LINEA AV/AC TORINO – VENEZIA Tratta VERONA – PADOVA

IN76 - ADEGUAMENTO VIA TOMBOLE A PK 23+900

RELAZIONE CONFRONTO PD/PE

RAPPORTO DI VERIFICA DELLA PROGETTAZIONE

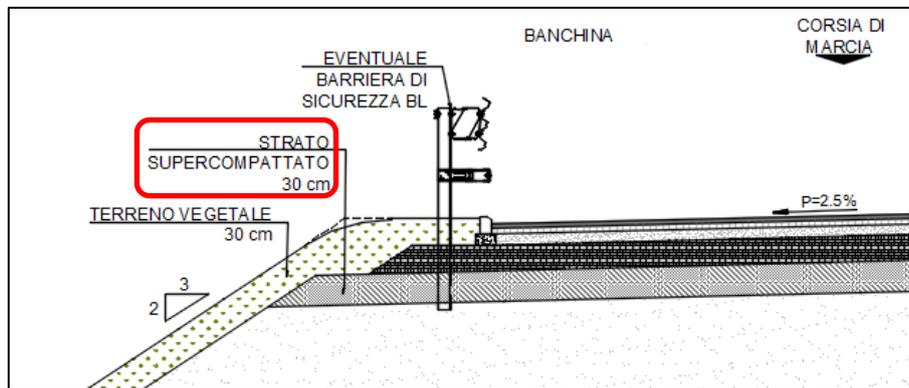
- D.16. Nella relazione si fa riferimento, per le sezioni in rilevato, alla presenza di un arginello adiacente ai marciapiedi ed avente larghezza pari a 0,75 m; detto elemento viene riportato in planimetria con una larghezza pari a 0,50 m posto affiancato direttamente alla banchina.

In ottemperanza a quanto richiesto nel punto D.16, l'arginello adottato all'interno della sezione tipo dell'intervento è stato modificato e reso coerente in tutti gli elaborati. In particolare, è stato

previsto un arginello di larghezza pari a 1.0 m, così da rispettare i valori minimi previsti dalla normativa vigente.
